糾　正　案　文

壹、被糾正機關：臺北市政府。

貳、案　　由：臺北市政府未能審慎評估各項替選方案，於中央政府進行「基隆河整體治理計畫」、「員山子分洪工程計畫」及規劃「圓山疏洪道」可行方案評估之際，貿然宣布拆遷中山舊橋，將中山舊橋分塊□割為435塊，移置再春游泳池舊址；且拆卸前，並無可行之易地重建計畫，迄今已逾16年，仍無具體方案，均有違失，爰依法提案糾正。

圖2 79年圓山疏洪道水工試驗構想位置示意圖

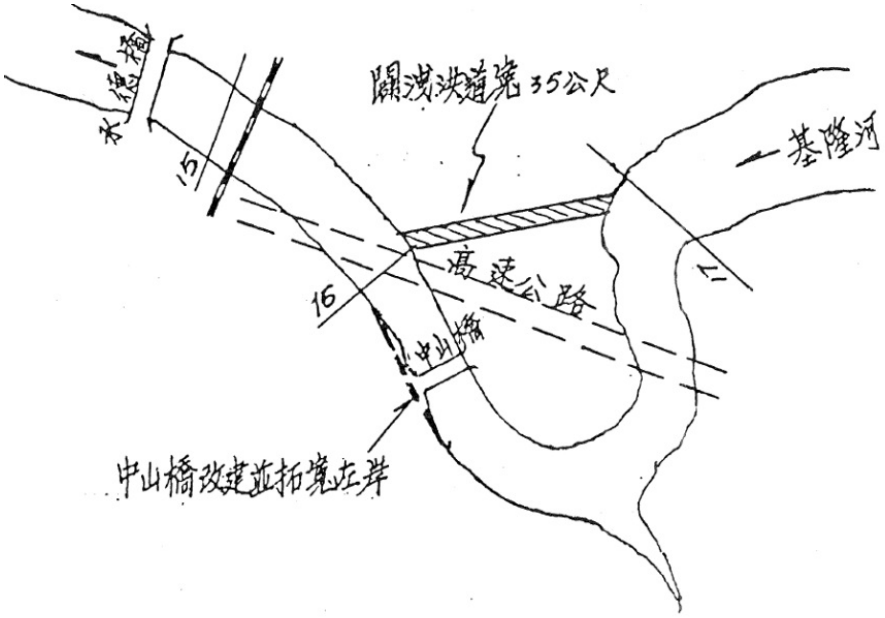
（1）前經濟部水資源統一規劃委員會「基隆河中山橋改建水工模型試驗報告」（79年6月）規劃於基隆河第17大斷面處至第16大斷面間，闢建一35公尺寬之圓山疏洪道(如圖2)，並以現況未開闢洩洪道做為水理比較基準，探討其試驗成效。試驗結果，當中山橋改建為單跨橋時，配合闢建圓山疏洪道，則中山橋處水位可降低0.57m，而上游大直橋可降低0.67m（詳如表4)。

由表4可知，將中山橋維持現況不拆除而單獨施作圓山疏洪道，與不開闢圓山疏洪道而將中山橋改

建為單跨橋作比較，前者大直橋處水位下降量0.59m，優於後者的0.38m；後者中山橋處水位下降量0.55m，優於前者的0.39m。

（3）綜上可知，單獨實施員山子分洪工程計畫無法達成基隆河治理計畫所訂200年頻率洪水之整體治理目標，尚需解決基隆河圓山瓶頸段問題，方能有效降低洪災風險，克竟全功。是以前經建會於行政院核定基隆河整體治理計畫前（90年4月10日），仍請經濟部縮短研擬圓山疏洪道計畫之實施期程，期能再提高「基隆河整體治理計畫」的防洪效果，惟臺北市政府卻不待經濟部規劃成果定案，於
